Assemblée publique de consultation
24 septembre 2019

PPCMOI – Démolition et construction d'un bâtiment mixte Ancienne entreprise de pierres tombales *L. Berson et Fils*

3880-3884, boulevard Saint-Laurent

RÉSOLUTION

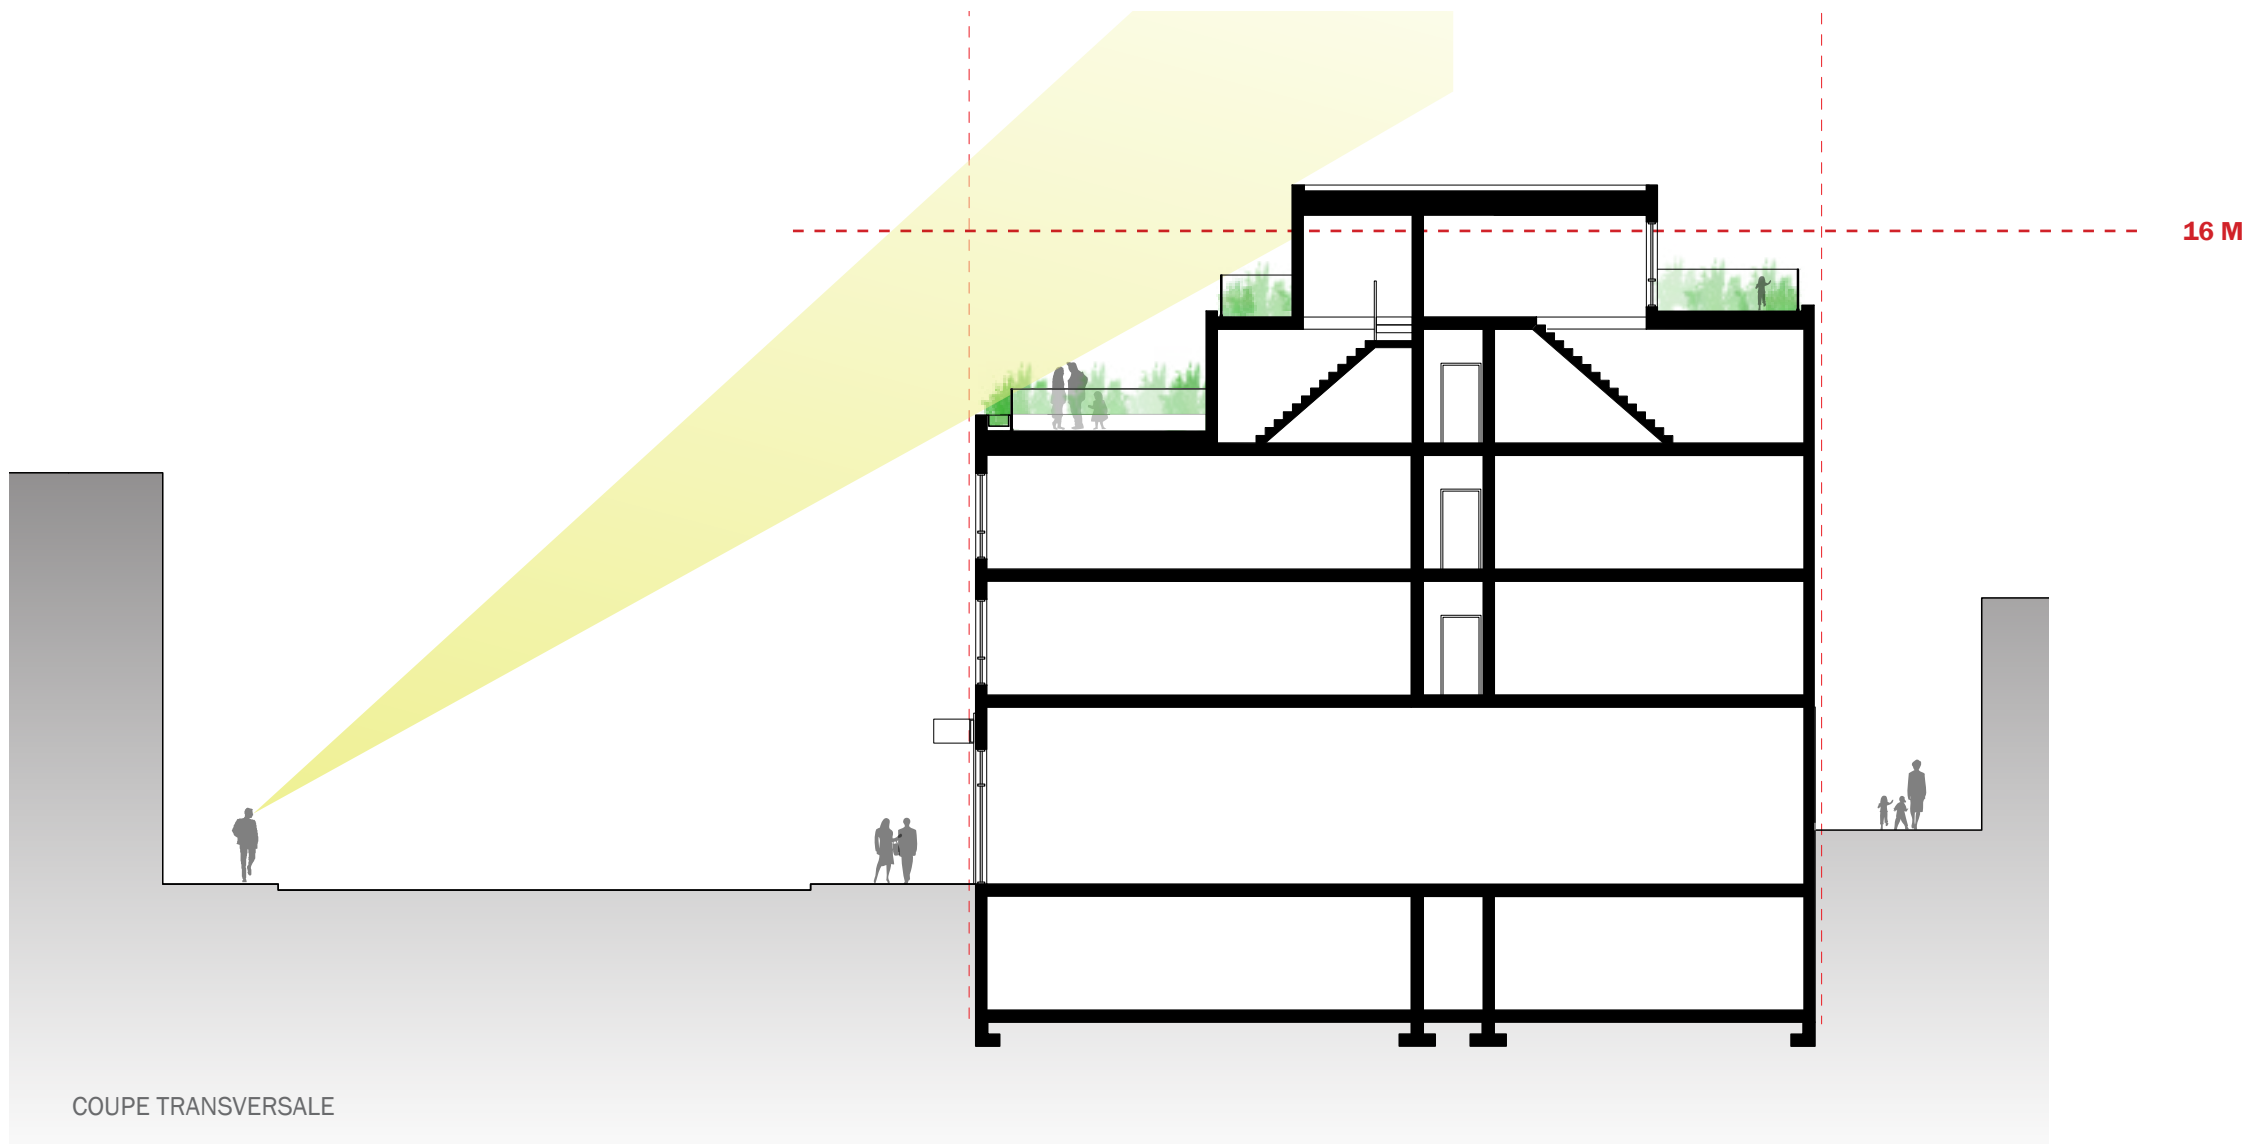
ARTICLE 19. SOUS RÉSERVE DES LIMITES DE HAUTEUR PRESCRITES AU PLAN DE L'ANNEXE A, LA HAUTEUR EN ÉTAGES D'UN BÂTIMENT SITUÉ ENTRE 2 BÂTIMENTS ADJACENTS D'UN MÊME SECTEUR DE HAUTEUR EN ÉTAGES EXCEPTÉ DANS LES UNITÉS DE PAYSAGE 4.17 ET 5.13 MONTRÉES SUR LE PLAN DE L'ANNEXE A INTITULÉ « AIRES ET UNITÉS DE PAYSAGE » NE DOIT PAS :

- 1° ÊTRE INFÉRIEURE À LA HAUTEUR EN ÉTAGES DU BÂTIMENT ADJACENT LE PLUS BAS;
- 2° ÊTRE SUPÉRIEURE À LA HAUTEUR EN ÉTAGES DU BÂTIMENT ADJACENT LE PLUS HAUT.

- LE VOLUME ARRIÈRE DÉPASSE LA HAUTEUR DES BÂTIMENTS ADJACENTS MAIS RESPECTE LA LIMITE DE HAUTEUR EN ÉTAGES, ÉTANT 4 ÉTAGES AVEC MEZZANINE.
- LA DIFFÉRENCE DE HAUTEUR ENTRE LES VOLUMES EN AVANT ET LE VOLUME ARRIÈRE EST PRIVILIGIÉE POUR CRÉER UN CONTRASTE ENTRE CEUX-CI. LES VOLUMES EN AVANT RESPECTENT EN TOUT POINT LES HAUTEURS PERMISES ET S'INTÈGRENT AVEC LE VOISIN À DROITE ET REPRENENT LE VOLUME EXISTANT DU GLACIER *RIPPLES*.
- LA FAÇADE DE LA MEZZANINE EST EN RETRAIT PAR RAPPORT AU RESTE DU VOLUME ARRIÈRE AFIN DE RÉDUIRE LA HAUTEUR DU BÂTIMENT VISUELLEMENT À PARTIR DU TROTTOIR EN FACE ET DE LA RUELLE.

MUR PORPOSÉ ENTRE LOGEMENT/ESC. & VOISIN I.T.S > 58 (SELON NORME UL DES U415)

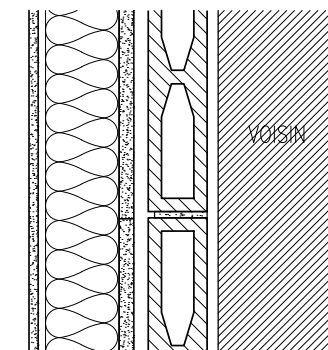
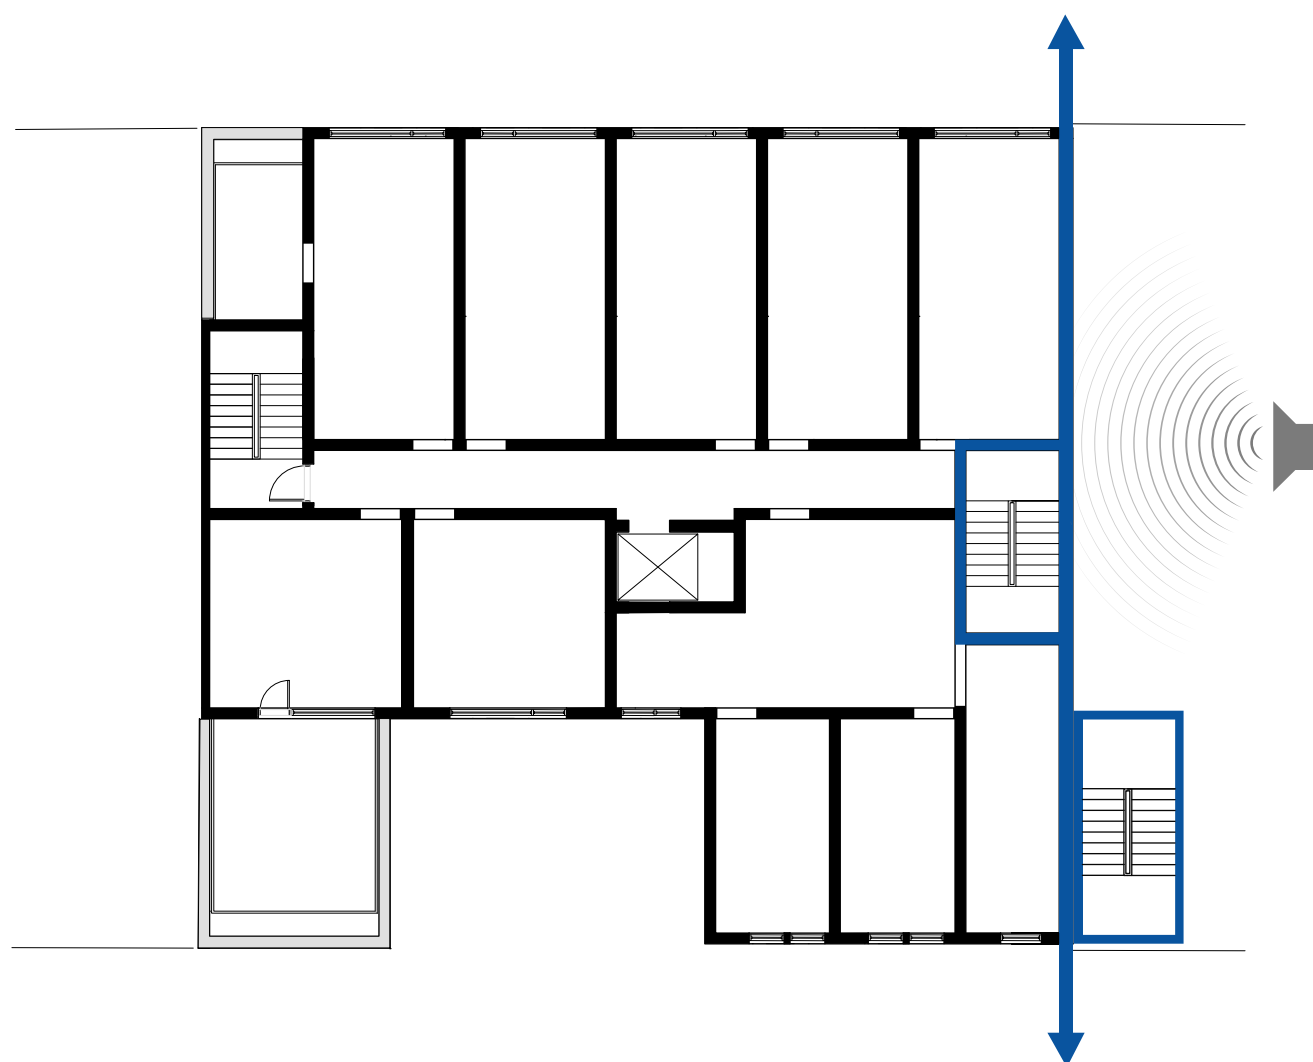
ARTICLE 158.1. UN LOCAL OCCUPÉ PAR UN DES USAGES CI-APRÈS MENTIONNÉS ET UN LOCAL OCCUPÉ À DES FINS D'HABITATION SITUÉ DANS UN SECTEUR OÙ L'USAGE « HABITATION » EST AUTORISÉ NE DOIVENT ÊTRE ADJACENTS EN AUCUN POINT :

- 1° DÉBIT DE BOISSONS ALCOOLIQUES;
- 2° SALLE DE DANSE;
- 3° SALLE DE RÉCEPTION;
- 4° SALLE DE SPECTACLE;
- 5° STUDIO DE PRODUCTION.

- UNE ISOLATION SONORE DE HAUT CALIBRE EST PRÉVUE POUR LA TOTALITÉ DE CE MUR.
- UN NOUVEAU MUR DE 13PO DOIT ÊTRE CONSTRUIT, L'EXISTANT N'ÉTANT PAS PARTAGÉ.
- LES CAGES D'ESCALIERS DES DEUX IMMEUBLES COUPENT EN GRADE PARTIE LE SON.
- UNE ÉTUDE ACOUSTIQUE A ÉTÉ RÉALISÉE (VOIR ANNEXE) ET DES COMPOSITIONS DE MURS ACCEPTABLES ONT ÉTÉ PROPOSÉES AVEC UN INDICE MINIMAL DE TRANSMISSION DE SON DE 55. TOUTES LES RECOMMANDATIONS DE L'EXPERT SERONT SUIVIES.

- BÂTIMENT VOISIN
- BLOC DE BÉTON D.R.F. 1HRE (ESPACE D'AIR D'ENVIRON 3/4" ENTRE VOISIN ET BLOC)
- ESPACE D'AIR 1"
- MONTANTS EN MÉTAL C-H 6", @ 24" C/C (VOIR STRUCTURE)
- ISOLATION IGNIFUGE/INSONORISANT 3 1/2" D'EP., « NOISE REDUCER » PAR CERTAINTEED OU EQUIV.
- BARRES RÉSILIENTES 1/2" D'EP. @ 24" C/C POSÉE HORIZONTALEMENT
- GYPSE IGNIFUGE 5/8" D'EP., JOINTS TIRÉS ET SABLÉS, PRÊT À RECEVOIR FINI.

**POURCENTAGE
D'ESPACE PLANTÉ
NIVEAU 1:**

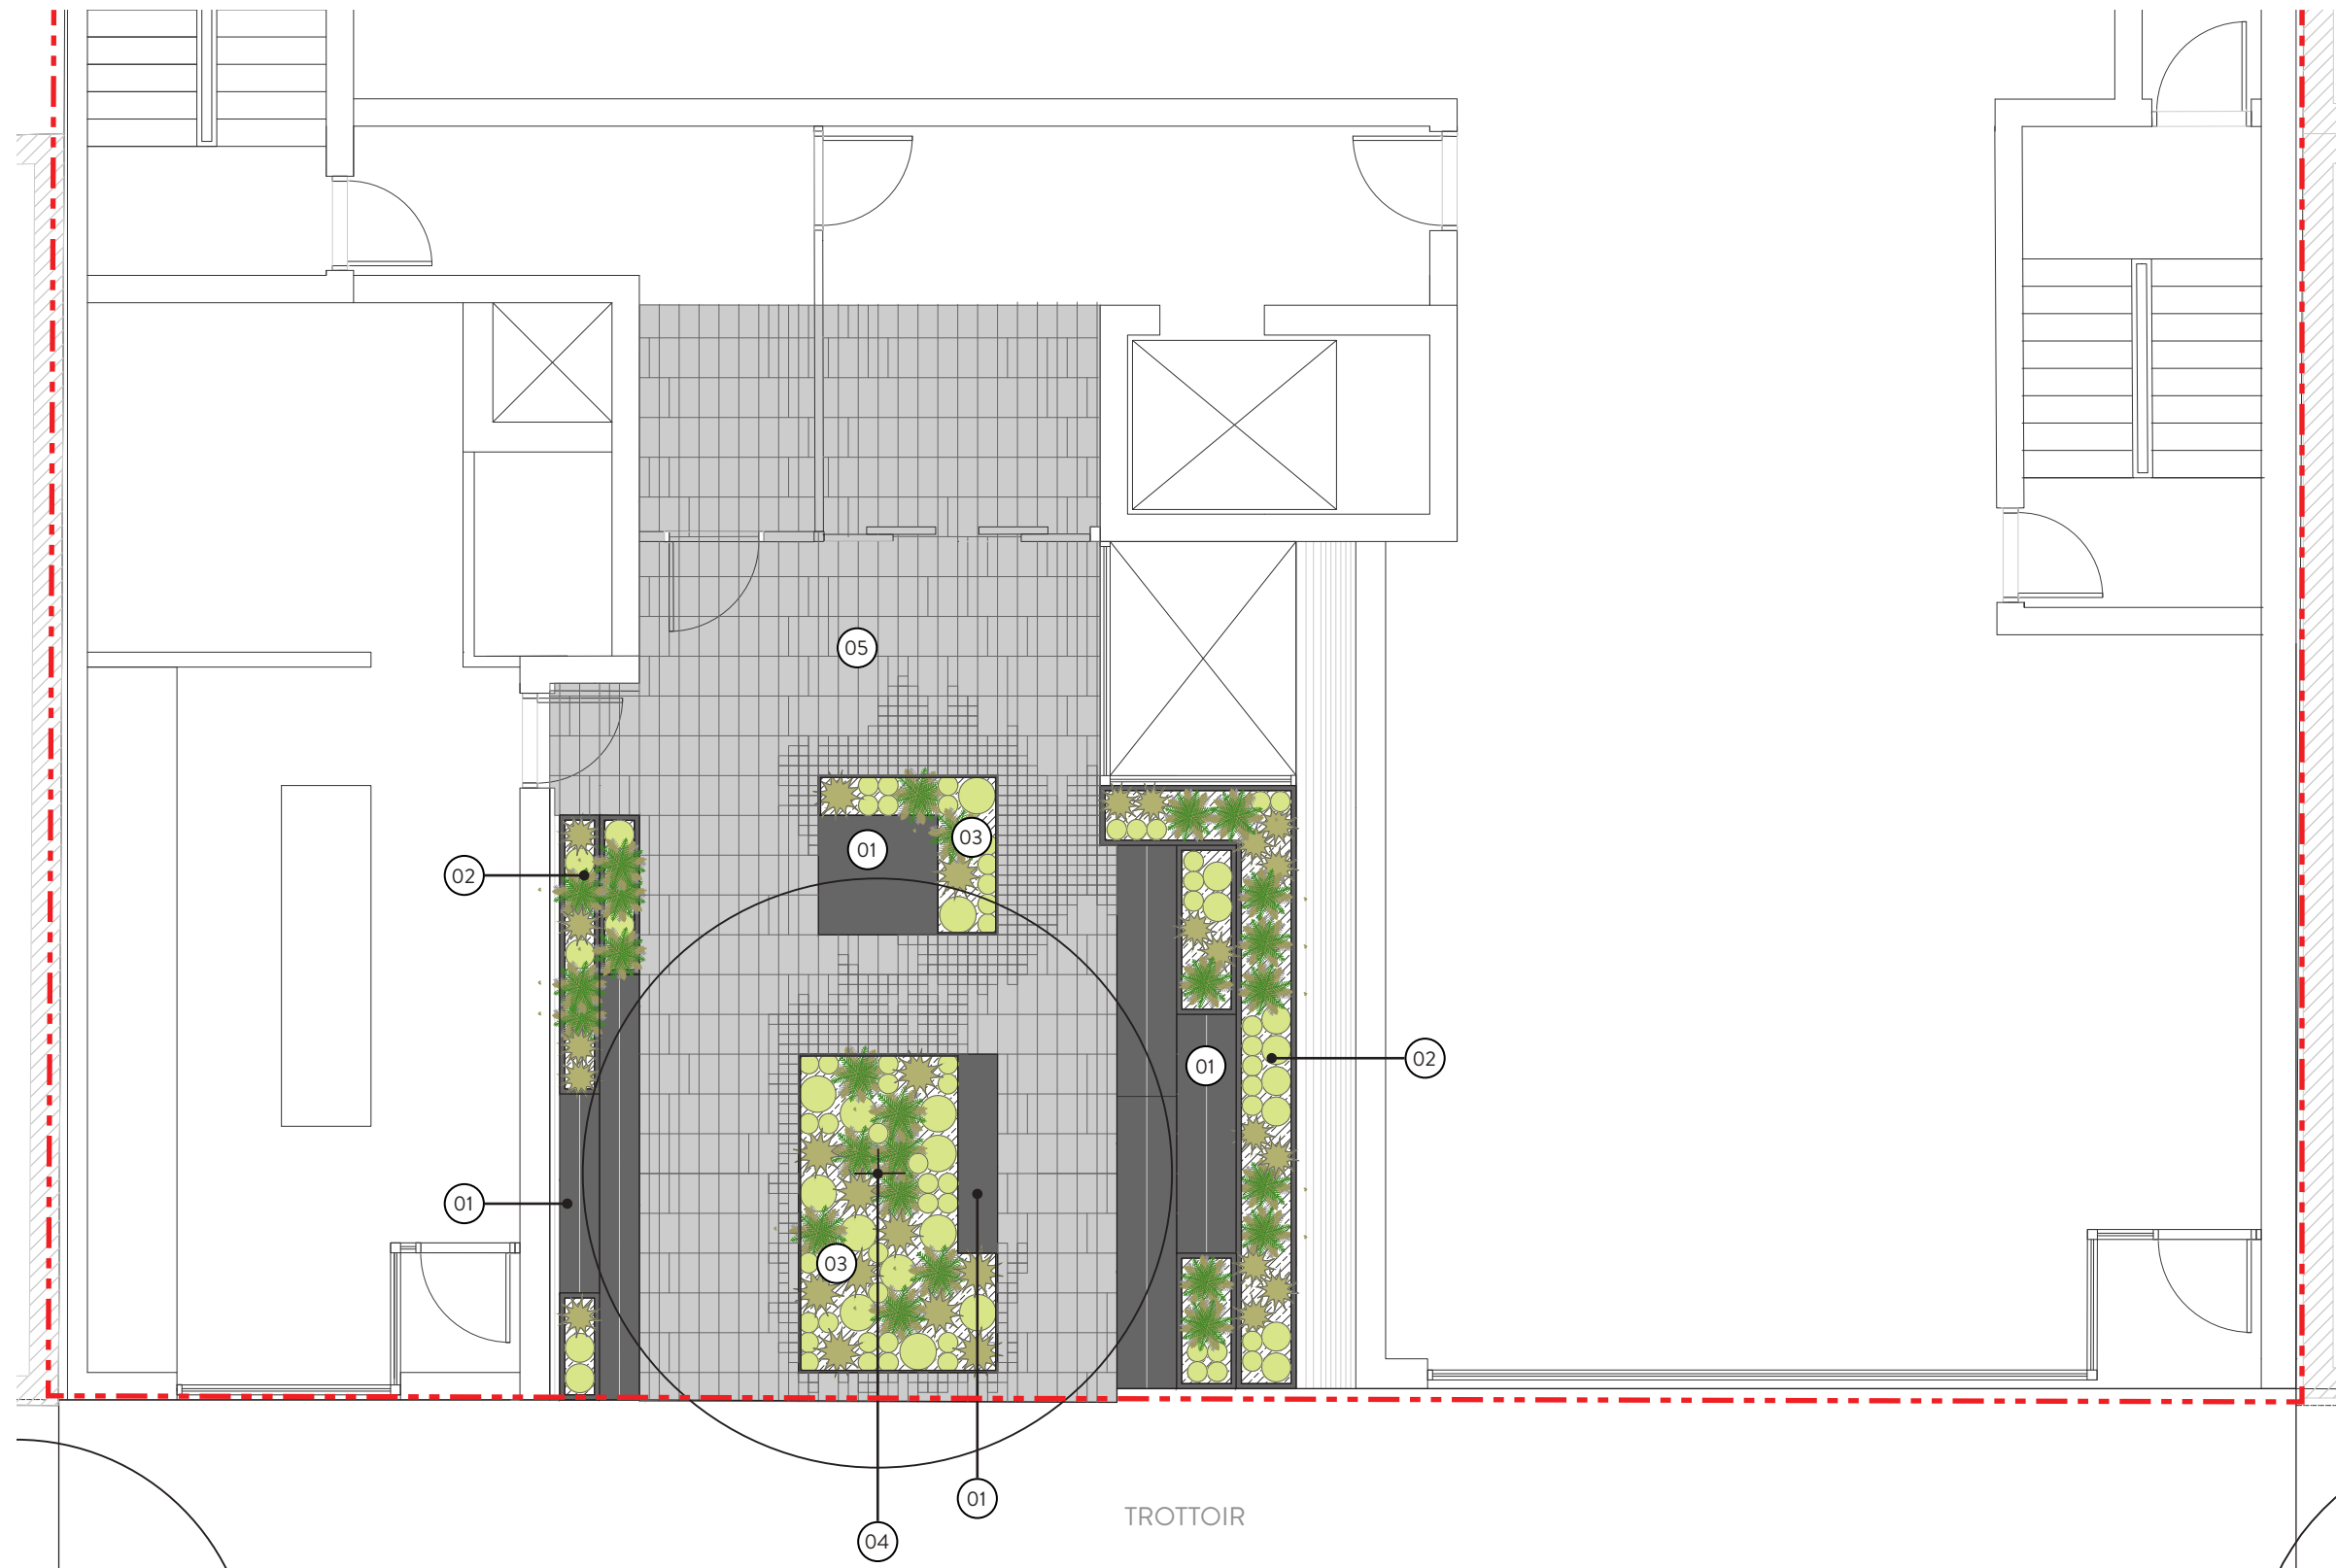
- Qu'au moins 23 % de la cour avant fasse l'objet d'un aménagement paysager composé de végétaux plantés en bacs et en pleine terre;
- Qu'au moins 10 % de la terrasse au toit au niveau 2, à l'avant, fasse l'objet d'un aménagement paysager composé de végétaux plantés en bacs;

TOTAL :
23,9%
(14,3m² sur 59,6m²)
